# リサイクル燃料備蓄センター 設工認申請について (分割第2回)

リサイクル燃料貯蔵株式会社

## 2. 前回審査会合(11/30)時のコメント対応

#### 液状化判定の流れ

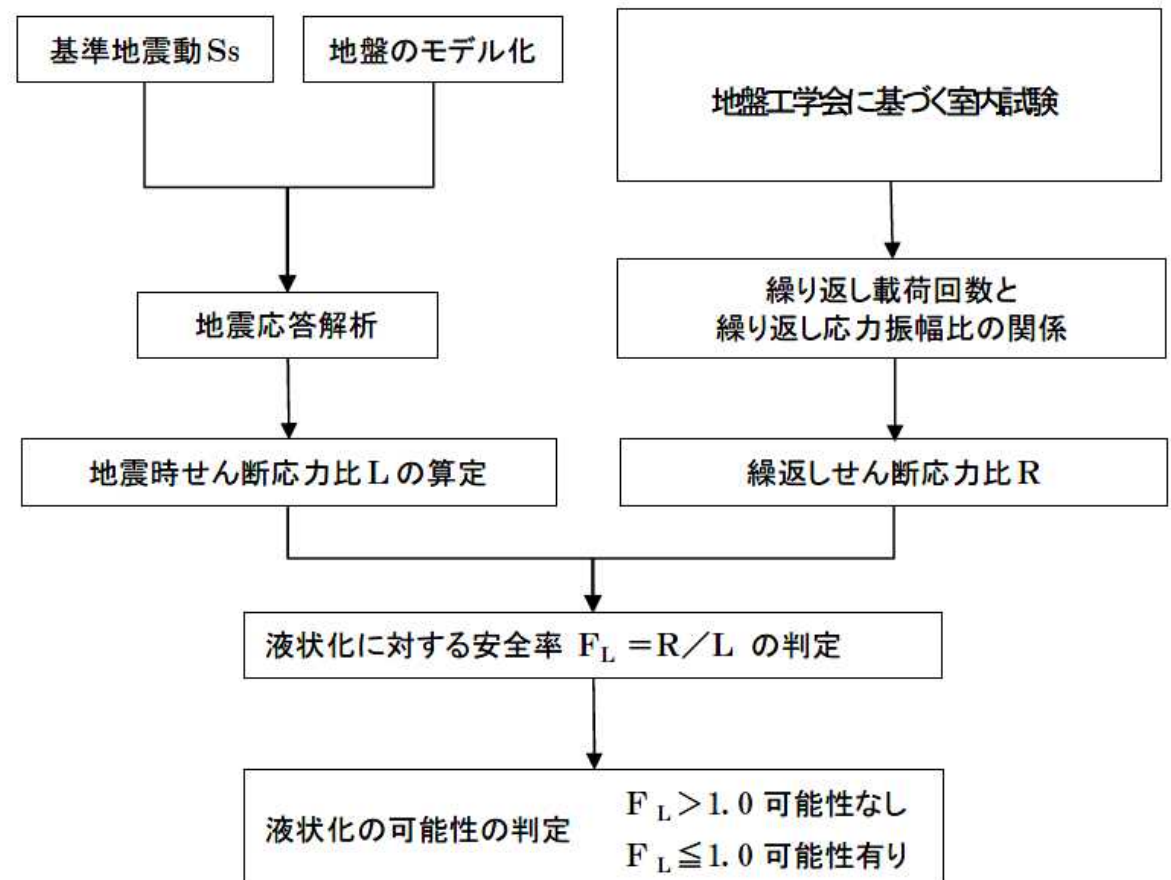
番号	コメント内容	対応
1	<p>&lt;網羅的抽出&gt;</p> <ul style="list-style-type: none"> <li>・2分割の申請の最終であるので、漏れがないよう確認, 説明すること。</li> </ul>	P.3～参照
2	<p>&lt;検討プロセスの説明&gt;</p> <ul style="list-style-type: none"> <li>・液状化の判定ロジックを説明すること。</li> <li>・入力地震動と波力の根拠を説明すること。</li> <li>・仮想的な大規模津波時の受入れ区域の損傷モードについて説明すること。</li> </ul>	P.5～参照
3	<p>&lt;改造工事の具体説明&gt;</p> <ul style="list-style-type: none"> <li>・天井クレーン, 架台の改造工事の具体を説明すること。</li> </ul>	P.21～参照
4	<p>&lt;審査対応体制&gt;</p> <ul style="list-style-type: none"> <li>・分割第1回目申請の後半の体制を維持して進めること。最後なので抜け, 漏れがないように。コメントをしっかりと理解すること。</li> </ul>	P.25参照

- ・ 基準地震動Ssによる地盤応答解析から「地震動せん断応力比 (L)」を求める。

- ・ 敷地から採取した試料を用いて室内試験を行い「繰返しせん断応力比 (R)」を求める。

⇒液状化に対する安全率

$$F_L = R/L$$

によって液状化の可能性を判定する。

#### 津波の流向のイメージ

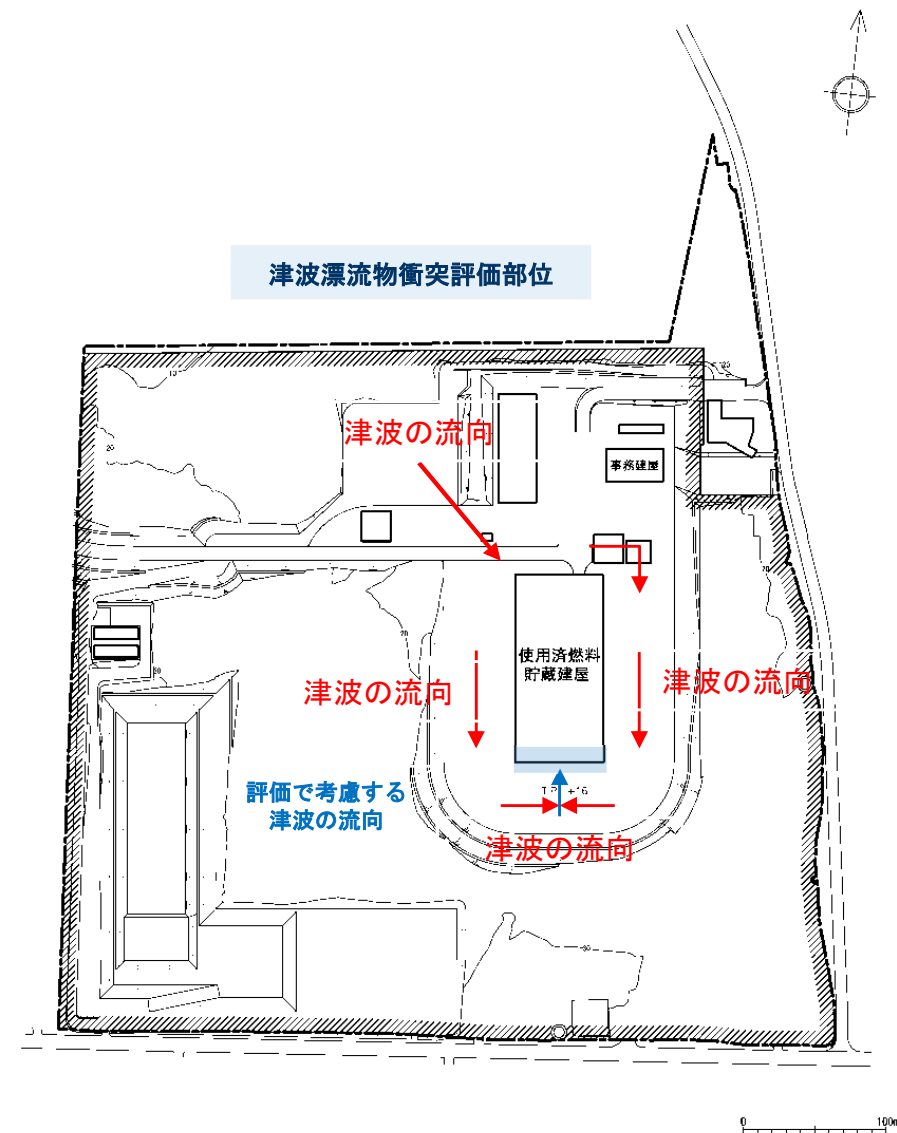
### 貯蔵建屋南側外壁への漂流物の衝突について

- ✓ 敷地における津波は、相対的に標高の低い北西方向から敷地に流入する。
- ✓ 流入した津波は、貯蔵建屋北西角に到達した後、外壁面に沿って建屋と平行方向の流向を示し、津波漂流物衝突評価対象部位の外壁面に直角に衝突することにはならない。
- ✓ 敷地に流入する津波の流速は水位の上昇とともに低下し、水位が最大になる時刻には流速が相当程度低下していると考えられる。

- ✓ 貯蔵建屋の津波漂流物衝突評価部位は貯蔵建屋南側外壁であり、主たる流向は外壁面に平行方向であることから、外壁面直交方向からの波力を直接受けることはない。

- ✓ 漂流物による衝突荷重の算定にはFEMA(2012)を用いており、衝突荷重の算定式にはこの他にも道路橋示方書(2002)・松富ほか(1999)・有川ほか(2010)があるが、FEMA(2012)による衝突荷重の評価値はこれらの中位の値をとることとなる。
- ✓ 津波漂流物衝突評価部位近傍での津波の流向はほぼ外壁面と平行であり津波漂流物の移動方向もこれに支配されるのに対し、評価上津波漂流物が外壁面に垂直に衝突することを想定しているため、荷重評価式による荷重の違いを踏まえても保守的な評価となっていると考えられる。

##### ○トロリストッパ変更点

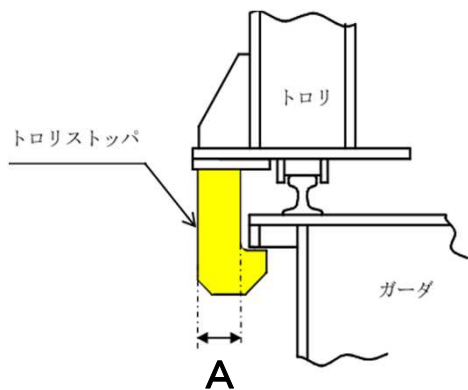
受入れ区域天井クレーンの耐震補強については「トロリストッパ」の変更となる。  
トロリストッパについて図及び写真にて示す。

部材	耐震補強内容	変更前	変更後
トロリストッパ	材料	SS400	SM490A
	寸法(A)	(寸法増)
